これまでの委員からの質問への回答  
(第 6 回分科会資料 資料 2、4 に対する質問)  
【2022年11月7日 後藤委員による質問】

2022年12月23日

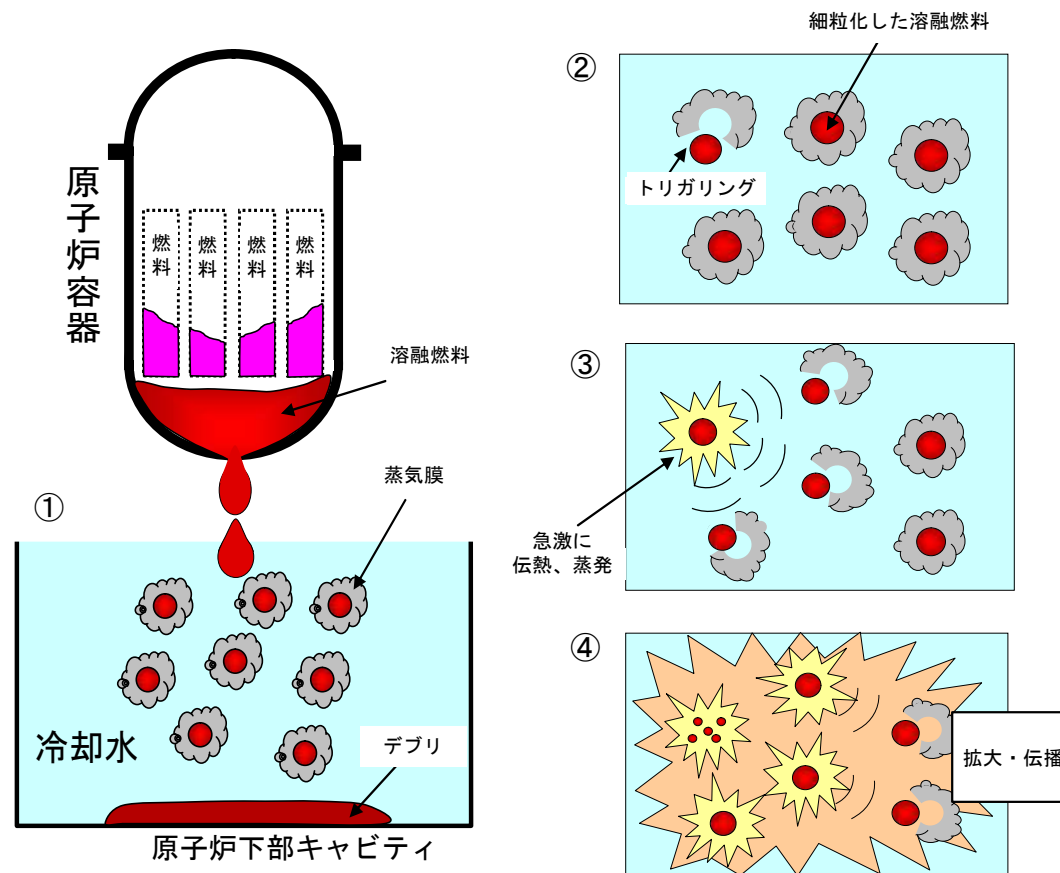
追6-2 (質問2)	<p>【資料4-1】 p14 設計の経年化について、追加質問 【炉心溶融後の原子炉キャビティにおける水蒸気爆発を無視していること】 (中略)</p> <p>特に、コンクリートや配管バルブ、ケーブル等の劣化や欠陥の顕在化により冷却材喪失事故（LOCA）が発生し、働くべきECCSの一部にも劣化が進んでいて、機能喪失あるいは性能低下により炉心溶融事故に至った場合に、溶融デブリ冷却のために入れた冷却水が水蒸気爆発の原因になるシナリオは、十分想定できるが、そのような脆弱性や危険因子を具備したプランの健全性をどう評価するかを問いたい。</p>
回答	次頁以降に回答を示す。

○原子炉格納容器の下部へ落下した溶融燃料については、新規基準により「炉心の著しい損傷が発生した場合において原子炉格納容器の破損を防止するため、溶融し、原子炉格納容器の下部に落下した炉心を冷却するために必要な設備を設けなければならない。」ことが要求されており、当社は、溶融炉心を冷却するために原子炉容器破損前に原子炉下部キャビティに水張りをを行うこととしている。

○原子炉下部キャビティでの水蒸気爆発の原理は以下のとおりである。

- ① 溶融燃料が細粒化し、蒸気膜に覆われた状態となる
- ② 何らかの強い要因[トリガリング(外乱)]が加わり、それらの1つの蒸気膜が崩壊した場合は、原子炉下部キャビティに溜まった冷却水と接触し、急激に伝熱、蒸発する
- ③ その衝撃により、近傍の蒸気膜が崩壊する
- ④ この現象が瞬時に全体に拡大・伝播する(水蒸気爆発)

- 国内外の実機溶融燃料 ( $UO_2+ZrO_2$ ) を落下させた実験では、水プール底から圧縮ガスを供給する等により、強制的に外乱を与えた実験の結果、一部のケースにおいて、水蒸気爆発の発生が観測されており、外乱となりうる要素として、圧縮ガスの供給が考えられる。
- 実際の原子力発電所における原子炉下部キャビティには、圧縮ガスの供給源となるものではなく、また、炉心損傷時は格納容器スプレイによる冷却水の流れ込みがあるのみで、蒸気膜を壊すような外乱となりうる要因が考えにくいことから、水蒸気爆発が発生する可能性は極めて低いと考えている。
- 一部の実験では酸化アルミニウム ( $Al_2O_3$ ) を落下させた場合に強制的な外乱がなくても水蒸気爆発が生じたケースがあるが、 $Al_2O_3$ は熱伝導率が高く、落下後、冷却水と接触しても凝固せずに溶融物と冷却水が液-液接触することで水蒸気爆発が生じたものであり、実機溶融燃料 ( $UO_2+ZrO_2$ ) での状況と異なるものと考えている。

### 原子炉格納容器隔離弁 概略図

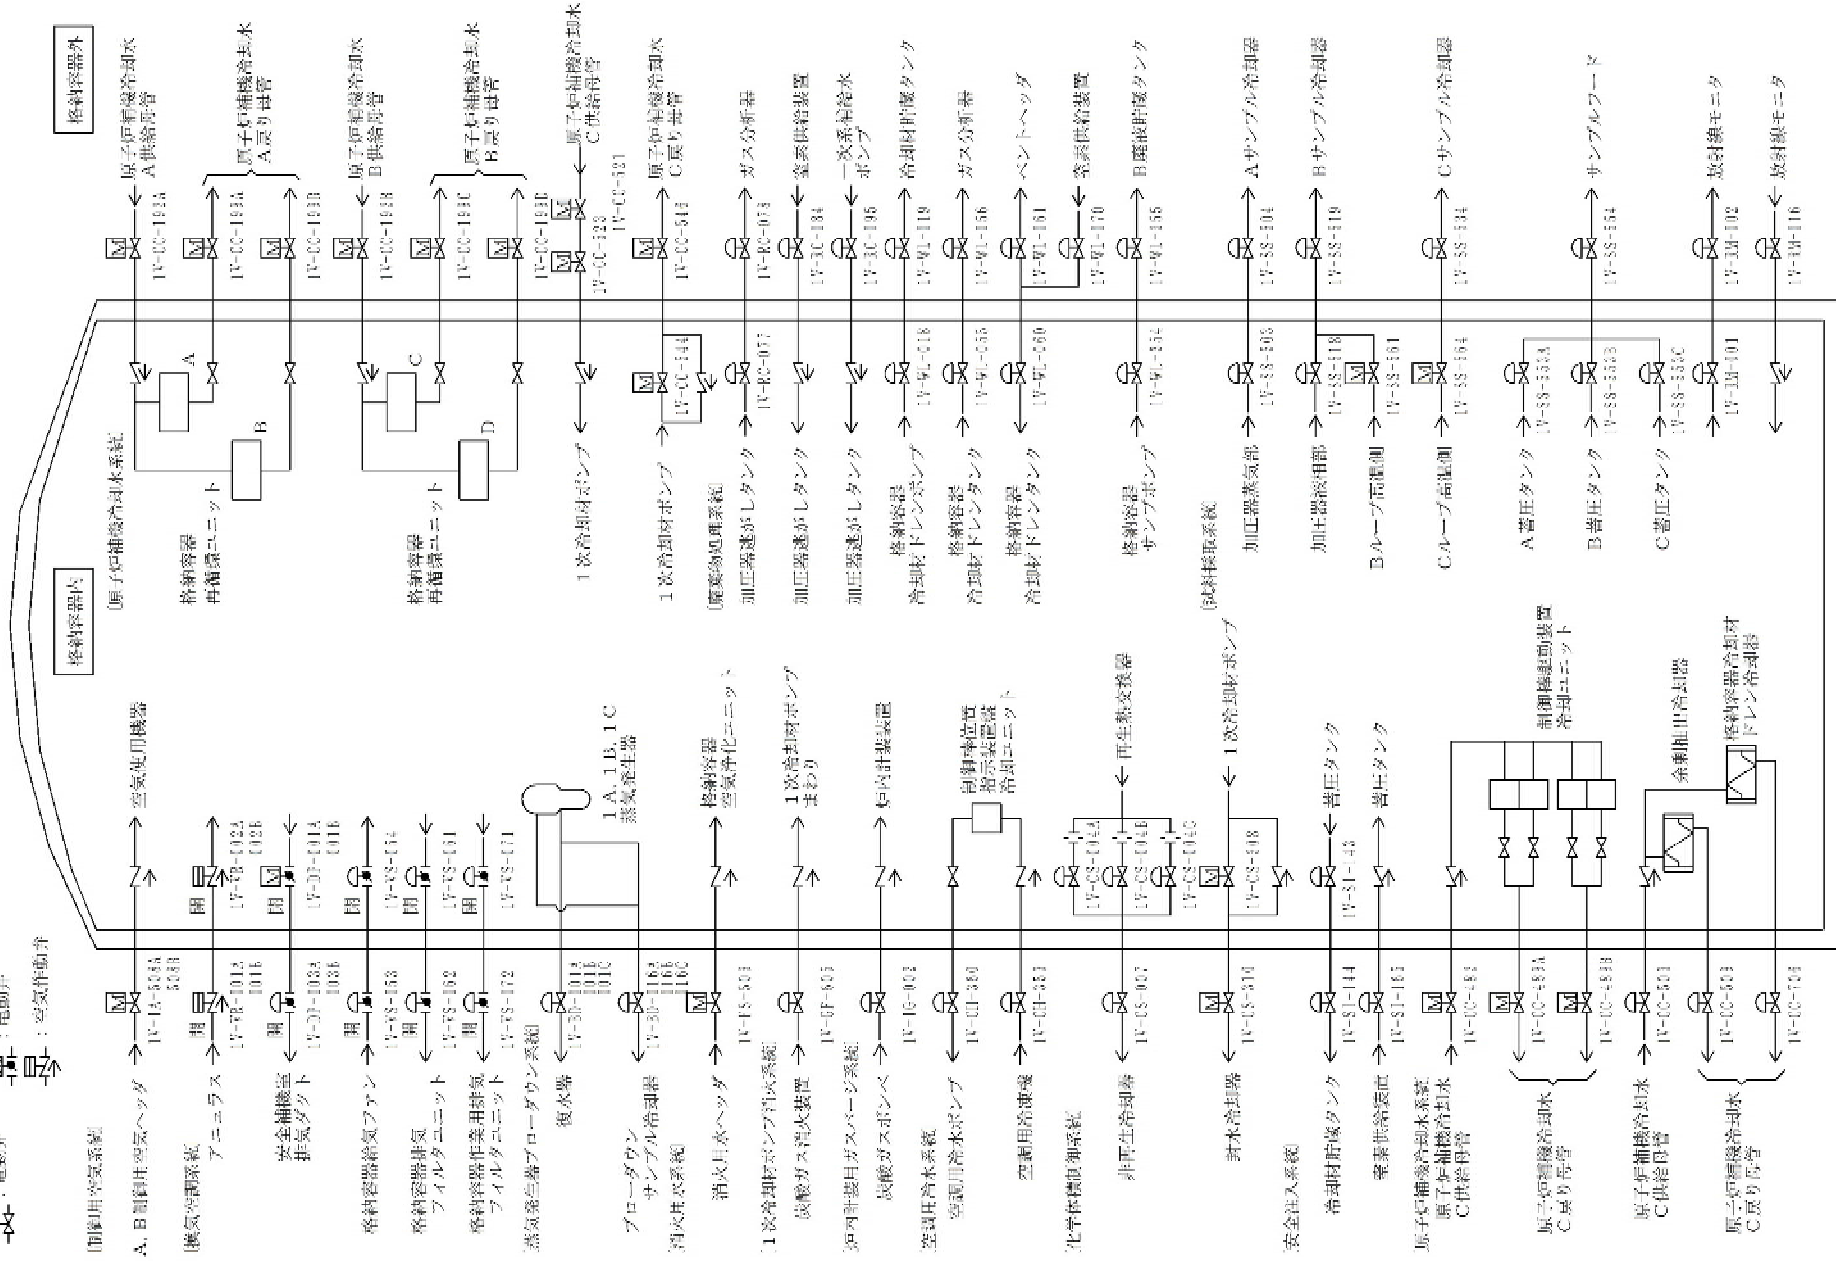
<p>追6-5 (質問5)</p>	<p>上記に関連して、格納容器の隔離弁についての質問。格納容器の隔離弁を主要な系統ごとに整理してまとめると、①「常時開か閉か」と、②「事故に開か閉かアズイズか」、隔離信号により自動的に作動するようになっていないか？機能喪失した場合には手動で操作できるのか？操作困難（場所が高いとか）な場合にはどのようにするのか？また、電源喪失時はどのように作動するか。そして作動した後のバルブの開閉状態はどのように把握するのか？福島事故では、多くの隔離弁が機能喪失するだけではなく、誤作動したが誤作動した場合の対策はどうなっているか、基本的なバルブ作動システムの設計の考え方を説明して欲しい。福島事故の重要な教訓なので。</p>
<p>回答</p>	<ul style="list-style-type: none"> <li>○ 格納容器の隔離弁の主な系統は、化学体積制御系統、安全注入系統、原子炉補機冷却水系統、廃棄物処理系統、試料採取系統、蒸気発生器ブローダウン系統、消火用水系統、1次冷却材ポンプ消火系統、炉内計装用ガスパーズ系統、空調用冷水系統、換気空調系統、制御用空気系統である。</li> <li>○ 系統や隔離弁の種類により通常時の開閉状態は異なるが、原子炉格納容器隔離信号などにより自動的に閉鎖する動力駆動弁、隔離機能を有する逆止弁及び手動弁がある。隔離信号により自動的に閉鎖する動力駆動弁を次頁以降に示す。</li> <li>○ 電力等の機能喪失時について、動力駆動弁のうち電動弁については電力がなくとも手動での操作が可能であり、空気作動弁については、必要によりN<sub>2</sub>ボンベを接続し供給することにより動作可能である。また、これら動力駆動弁及び手動弁は操作可能な場所に設置している。</li> <li>○ 電源喪失時においても動力駆動弁については、隔離信号時と同様の動作（自動的に閉鎖）する。</li> <li>○ 動力駆動弁については中央制御室のモニタで弁の開閉状態を、手動弁については現場の弁開閉状態を記した管理用系統図にて確認できるため、運転員が常時把握している。</li> <li>○ 定期事業者検査にて隔離弁動作検査を実施し正しく作動することを確認しており、健全性を確保していることから誤作動は起きないと考えているが、万一、誤動作した場合でも、外内の2重で隔離していることから、隔離機能は保たれると考えている。</li> </ul>

以下に示す弁は、原子炉格納容器隔離信号にて自動的に開から閉へ動作する。

図 ステンレス鋳鋼の疲労き裂進展試験結果およびき裂進展速度式

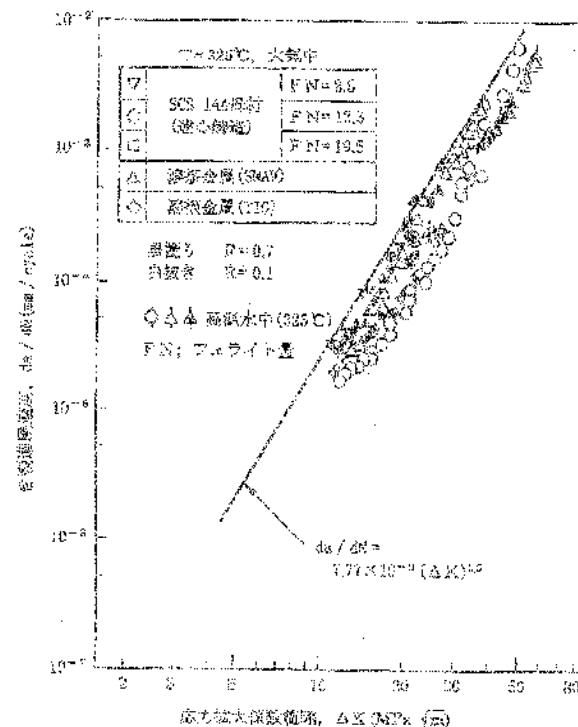
【資料4-1】 p31  
疲労亀裂の進展速度式のCとmの値が示されているが、この数値の適用限界（環境や条件）と評価上のばらつきの幅の推測はできますか？特に、想定より亀裂進展速度が増える方向のばらつきが判れば教えて欲しい。

C、mはJSME S ND1-2002に記載の条件で実験したデータから求めた係数であり、軽水炉の一次系の環境、条件にて適用可能である。  
また、データの上限を包絡する直線より求めた係数であるため、亀裂進展速度が増える方向にばらつく可能性は低いと考えている。

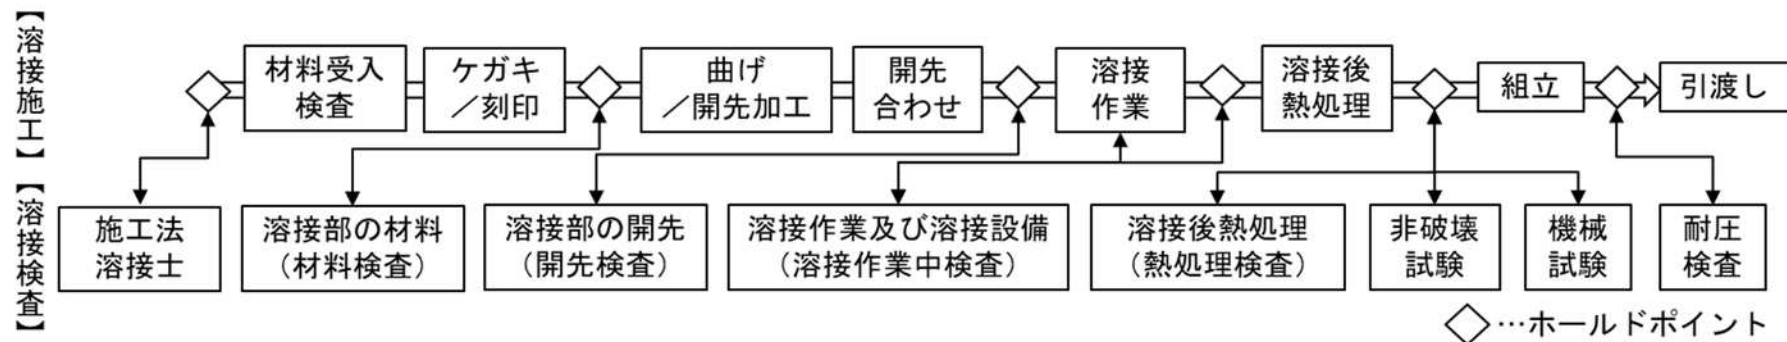
「鋼板と鋼板」、「鋼板とパッド」、「鋼板とスリーブ」の溶接部の図が描かれているが、溶接金属の表面の形状などは、現在における溶接品質と比較して同等であると言えるか？（後略）

「鋼板と鋼板」、「鋼板とパッド」、「鋼板とスリーブ」の溶接部においては、建設時に国の溶接検査を受検しており、建設時の溶接検査に適用された規格要求、溶接施工管理方法は現在と同等である。溶接施工管理方法について以下に示す。

上記のとおり、溶接検査においては、溶接施工の実施前に、「施工法」「溶接士」に対する検査を行い、実際の機器・構造物に対する検査においても、各ホールドポイントで溶接施工部門からの機器・構造物の引き渡しを受け、検査部門により技術基準適合確認を受けてから次工程の製作を行っている。

本プロセスは、建設時より変わっておらず、これらの管理を行うことで溶接品質を確保している。

以上のことから、現在における溶接品質と比較して同等であると考えている。

川内1号炉 原子炉容器の破壊靱性値 (実測値)

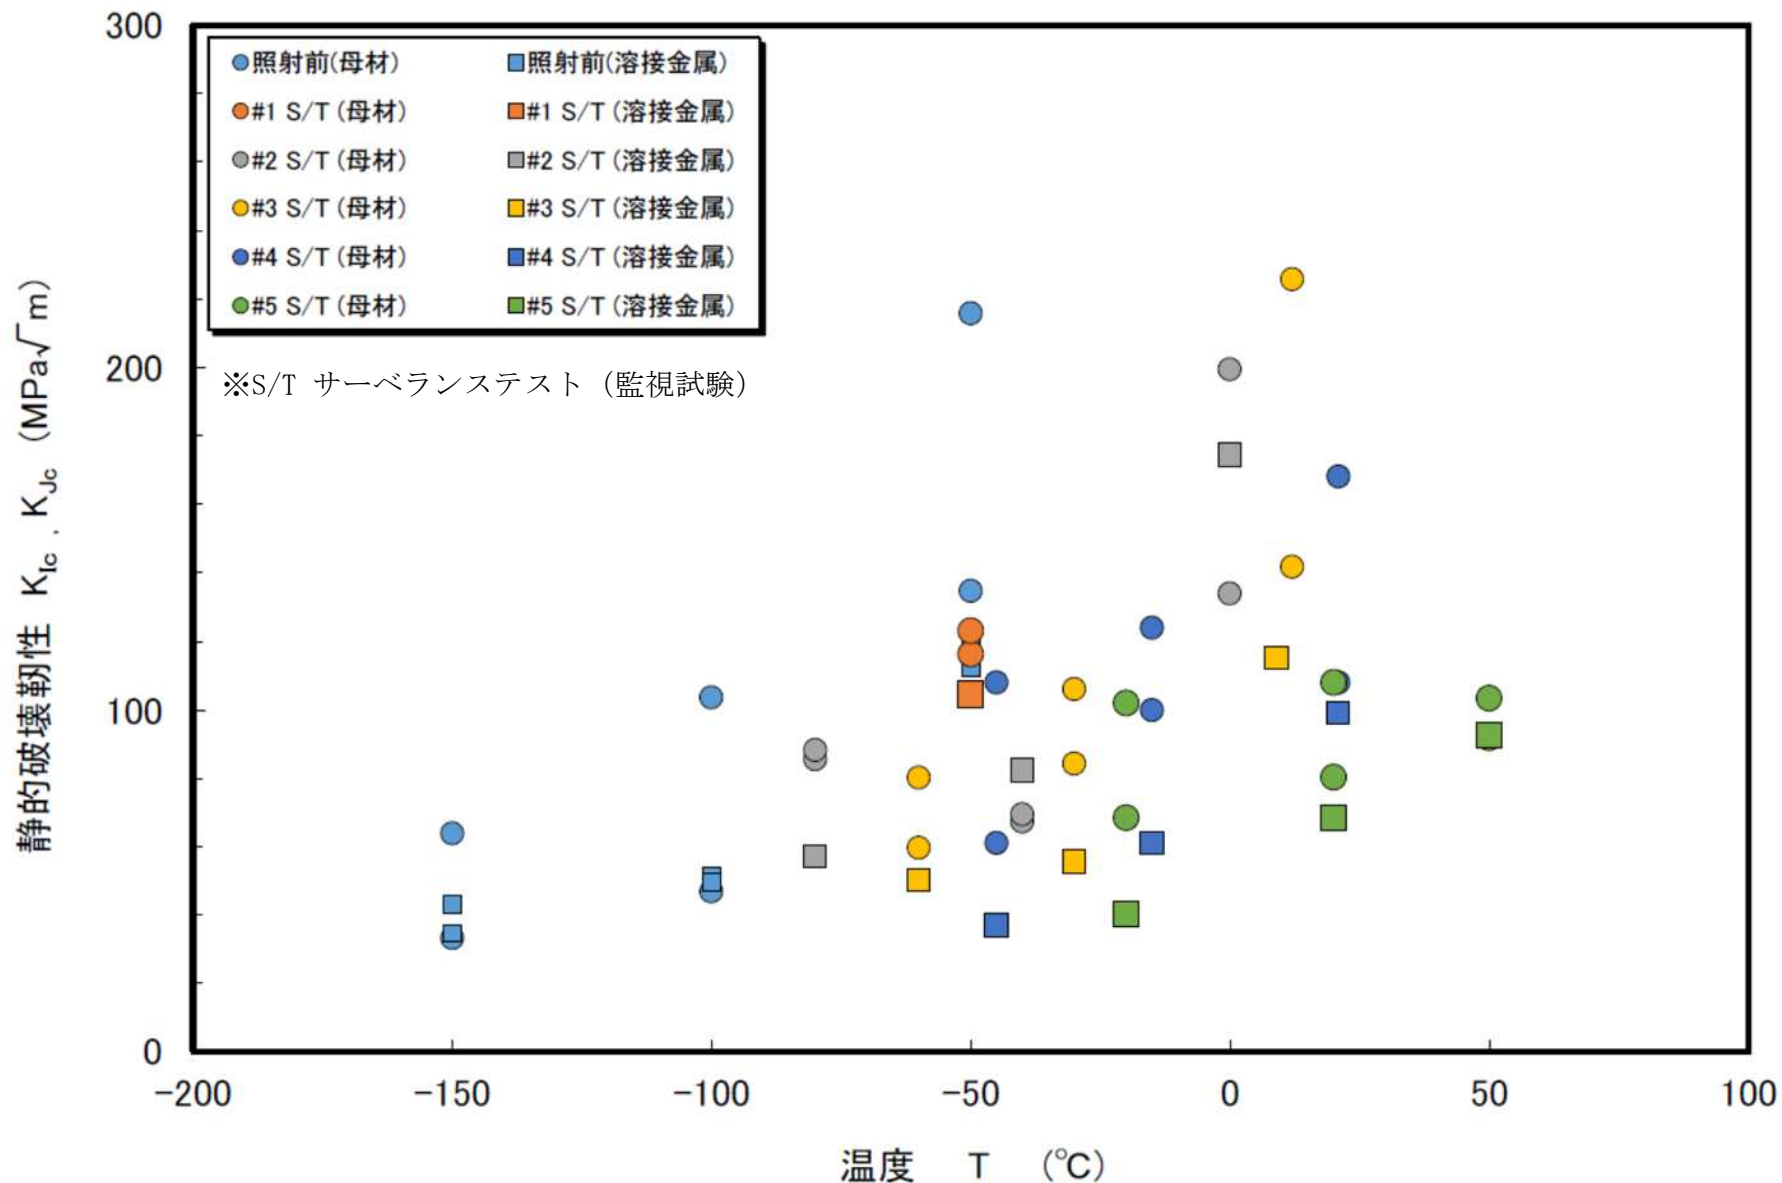
追6-12 (質問12)	<p>【資料4-1】 p38</p> <p>原子炉容器の破壊靱性値を示していただいたが、これらのデータから、照射前、第1回目、第2回目・・・第4回目のデータから、それぞれ1本ずつ別々の色でカーブを引き、脆化の進行の傾向を分析できないでしょうか？あるいは、別の表現でも良いが、脆化の進捗状況を直感的に分かる表し方を工夫できないかご検討下さい。</p>
回答	<p>川内1,2号炉の破壊靱性値の実測値について、母材部、溶接金属部を明記したグラフを示す。</p> <p>また、全ての破壊靱性値の実測値を運転開始後60年時点まで移行させたデータを基に、試験回次毎の下限データを包絡する破壊靱性遷移曲線を作成し、比較したグラフを示す。</p> <p>なお、運転開始後60年時点PTS評価においては、全ての破壊靱性値の実測値を各プラントの運転開始後60年時点まで移行させて下限データを包絡する破壊靱性遷移曲線で評価を行っている。</p>

第4回分科会 (2022年8月2日) の資料2のP9

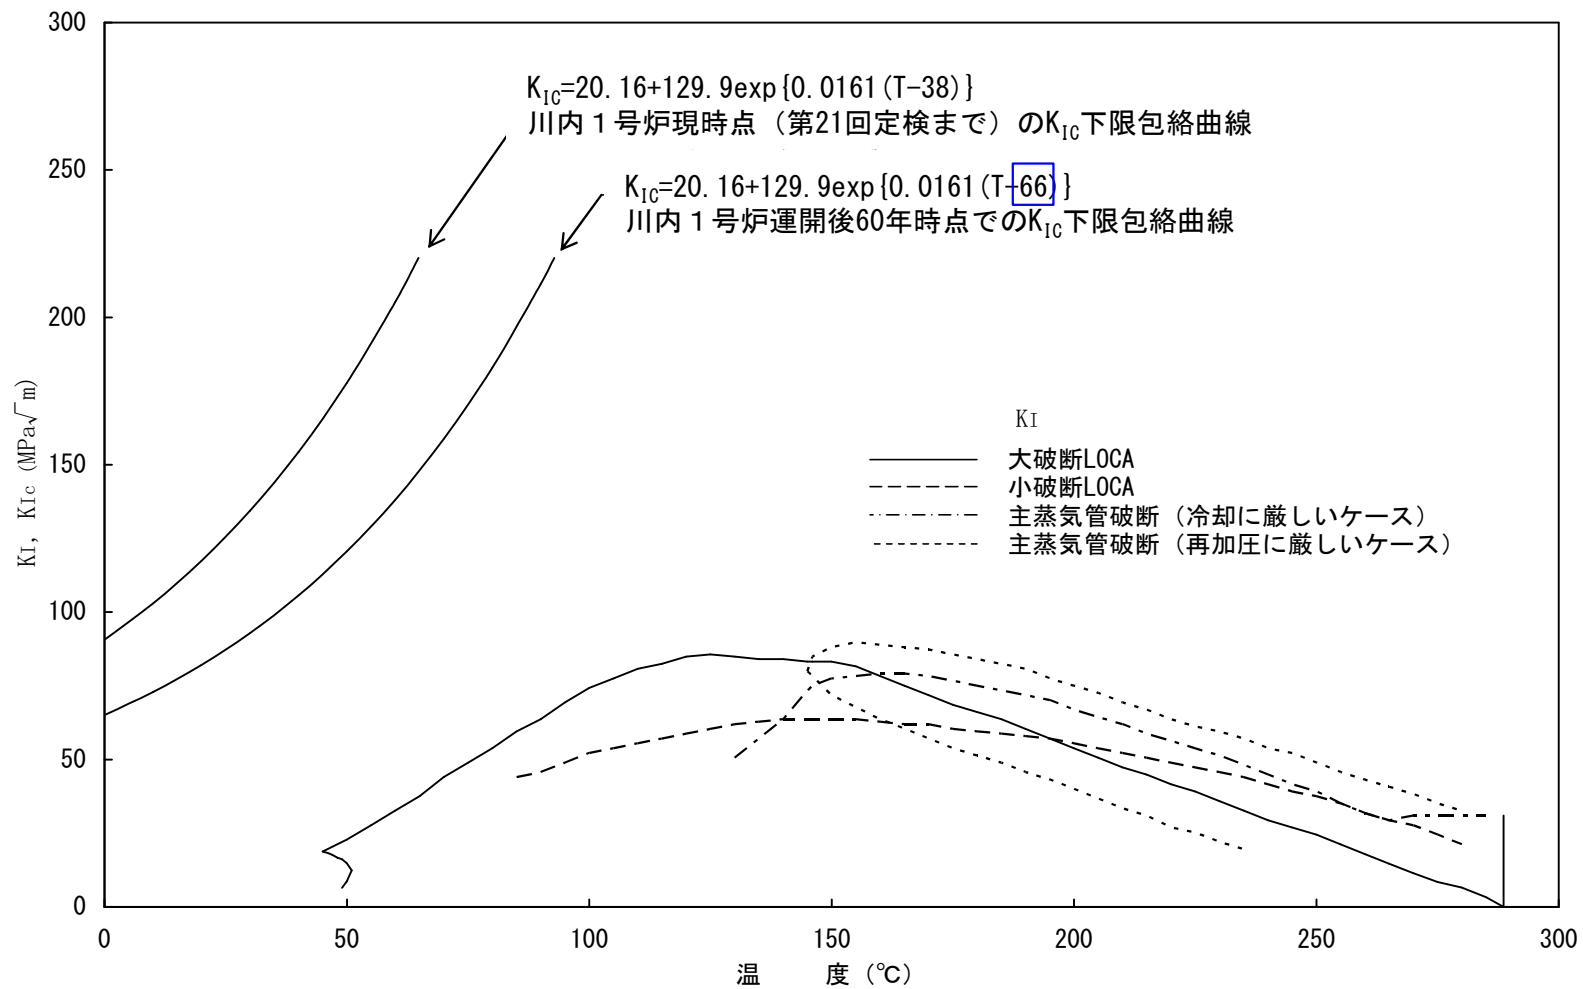
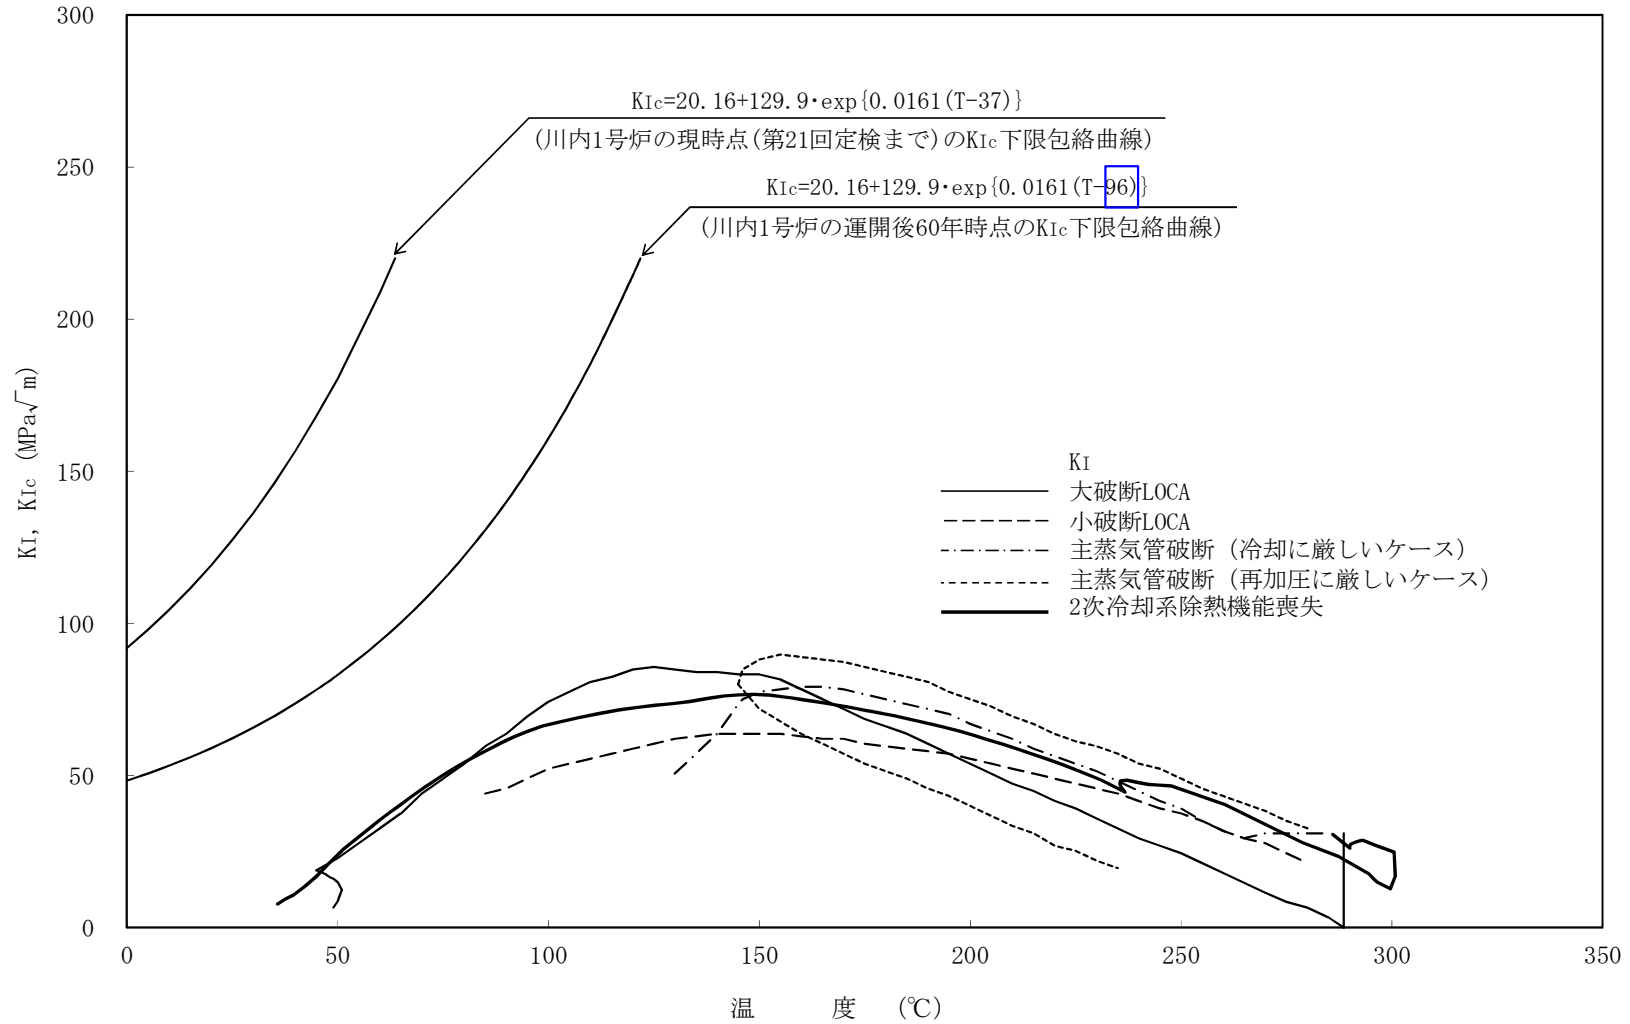
資料2の(p.8 解説) p.9 の加圧熱衝撃PTS カーブと、脆化した試験片のデータから求めた破壊靱性値(遷移温度)のカーブの40年及び60年シフトした結果の推定カーブが示されている。60年予測において、p.9より、p.12の方はなぜ30℃もずれているのか、再度説明を求める。

第4回分科会(2022年8月2日)の資料2のP9では、川内1号炉30年目の高経年化技術評価書のPTS評価結果を示しており、JEAC4201-2007/2010年追補版での関連温度移行量の予測式を用いている。

一方、資料2のP12のPTS評価結果は、JEAC4201-2007/2013年追補版の関連温度移行量の予測式を用いている。

JEAC4201-2007/2013年追補版の関連温度移行量の予測式を用いると、JEAC4201-2007/2010年追補版と比べ、破壊靱性値の実測データの温度シフト量は大きくなり、運転開始後60年時点での $T_p$ は約30°Cの差が生じている。
